Philips Healthcare

–1/4–FSN 88100003_72800573/548BP 23. května 2012

NALÉHAVÉ – Oprava zdravotnického přístroje

Perfúze mozku s mapami shrnutí a volby necitlivé v průběhu času, které jsou spuštěny na portálu IntelliSpace (ISP) se softwarovými verzemi v4.0 nebo v4.0.1 a systému Extended Brilliance Workspace (EBW) (CT) se softwarovými verzemi (verzemi) 4.5.0, 4.5.2, 4.5.3 nebo 4.5.4

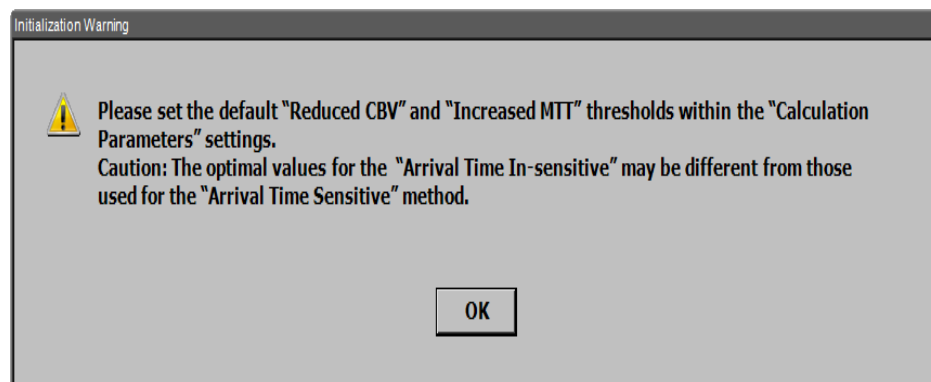
Pro používání funkce Summary Maps (Mapy shrnutí) ve spojení s metodou „necitlivou v průběhu času“, musí uživatel ručně zadat a upravit prahové hodnoty.

Zpráva na displeji uvádí:

- Please set the default „Reduced CBV“ and „Increased MTT“ thresholds within the „Calculation Parameters“ settings. (Nastavte výchozí prahové hodnoty „Snížené CBV“ a „Zvýšené MTT“ v rámci nastavení „Parametrů výpočtu“.)

Zpráva na displeji upozorní zákazníka že:

- optimální hodnoty pro metodu Arrival Time (Doba průniku) necitlivou v průběhu času se mohou lišit od hodnot použitých pro metodu Arrival Time (Doba průniku) citlivou v průběhu času.

Sledujte zprávu na displeji a klepněte na OK.
